Projet: PAP NQ - Cité Militaire

Thème: Compte Rendu De La Réunion Du 26.06.2018

Thème	Réunion du 26.06.2018		
Date/Heure	26.06.2018 / 14:00 Heures	Rapporteur	MB
Lieu	AC Diekirch	Date du rapport	04.07.2018

E.3 MOBILITÉ

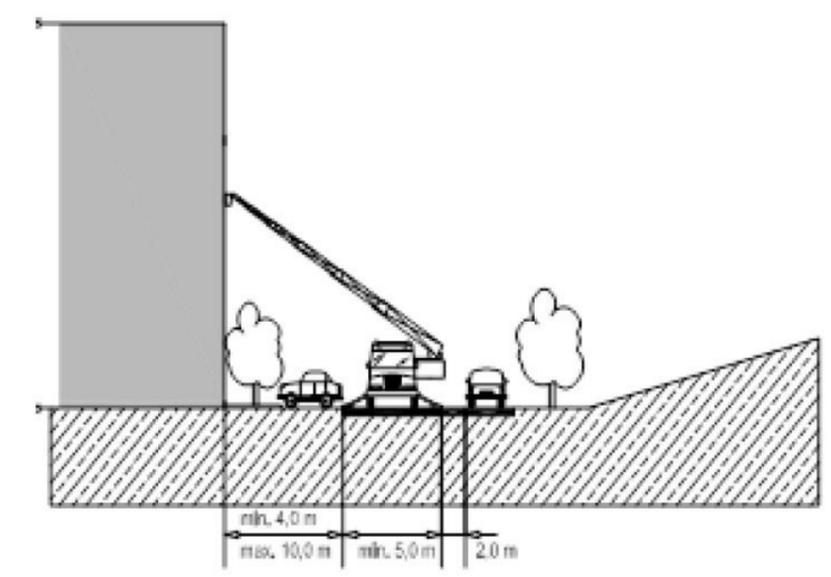
01	INTRODUCTION				
	<p>Présentation du concept urbanistique par WW+.</p> <p>Validation par les pompiers du concept de zone piétonne accessible ponctuellement par les véhicules spéciaux (pompiers, ordures, etc.) par un système de télécommande.</p> <p>Le pompier demande de réserver des couloirs de 11,00 m devant les bâtiments pour garantir leur accessibilité en cas d'incendie.</p> <p>Le pompier informe que chaque appartement doit être accessible par un brancard, ainsi :</p> <ul style="list-style-type: none"> - Soit la cage d'escalier commune doit être dimensionnée en conséquence ; - Soit chaque appartement doit être accessible individuellement. Dans ce cas, au moins une fenêtre doit être dimensionnée de manière à permettre le passage d'un brancard. 	28.06	/	/	/
02	MODIFICATIONS À PRÉVOIR, LOT PAR LOT				
	<p>Lot 1</p> <ul style="list-style-type: none"> - Les pompiers pourront stationner sur le trottoir longeant le CR, le long de la rue Alexis Heck. - Concernant la rue Clairefontaine, il est demandé de supprimer les 4 places de stationnement situées à gauche de l'entrée au parking commun afin de libérer une voie permettant d'accéder plus facilement au parking, sans gêner la circulation. - Au niveau de la façade sud, il est demandé de maintenir la distance 	28.06	WW+ MDL BEST	25.07	/

Point	Description	Constaté le	Responsable	A réaliser pour	Réalisé le
	<p>règlementaire de 11,00m entre la façade de l'immeuble mixte et les premières plantations.</p> <ul style="list-style-type: none"> - Il s'agira de prévoir un système de ventilation approprié pour le parking (ventilateur) et une aération des niveaux souterrains (cours anglaises?). 				
	<p>Lot 2</p> <ul style="list-style-type: none"> - Les pompiers pourront se stationner à l'emplacement prévu pour le Kiss&go de la crèche. - Attention à l'accessibilité des appartements : la rangée d'arbres peut être problématique. Décision de l'AC : conserver la rangée d'arbre, la représenter dans le PAP mais préciser dans la partie écrite que le nombre et la position exacte des arbres devront être détaillés dans le projet d'exécution (même remarque pour le lot 5.5). 	28.06	WW+ MDL BEST	25.07	/
	<p>Lot 3</p> <ul style="list-style-type: none"> - Problème pour l'accessibilité des appartements présents en façade nord. Il est important de conserver les arbres présents sur le site. Il est donc convenu que l'accessibilité pompiers sera réglé lors du développement de la typologie du bâtiment 3.1. 	28.06	SNHBM	-	-

Point	Description	Constaté le	Responsable	A réaliser pour	Réalisé le
	<p>Lot 5</p> <ul style="list-style-type: none"> - Diminuer d'1,00m la largeur du bâtiment 5.1 pour préserver 11,00m entre le bâtiment 5.1 et 5.2, prolonger l'espace minéral jusqu'au bout du bâtiment / repenser la forme du bassin de rétention en conséquence. 	28.06	WW+ MDL BEST	25.07	-
	<p>Infrastructures / réseaux</p> <ul style="list-style-type: none"> - L'AC signale la présence d'un transformateur sur le site (voir photo en annexe). Vu l'emprise de cette structure (7x3,50m), il est important de prévoir son emplacement au stade du PAP. Ce transformateur alimente notamment le magasin 'match'. IL est possible de maintenir son emplacement actuel ou de le déplacer dans un espace public du PAP. Il pourra être intégré au bâtiment mixte (bâtiment partiellement communal), en rez-de-chaussée. - Un nouveau transformateur sera par ailleurs nécessaire pour couvrir les besoins en électricité du nouveaux quartier. Une étude concernant son dimensionnement est à faire en fonction du nombre de logements et des fonctions projetées dans le PAP. - La position des transformateurs est à prendre en compte lors du phasage du projet. - L'AC informe que le projet sera alimenté en gaz ou en chauffage urbain. Cependant, les réserves communales sont bientôt atteintes. - L'AC informe que l'éclairage futur des espaces publics du PAP devra être à LED. 	28.06	WW+ MDI BEST	25.07	-
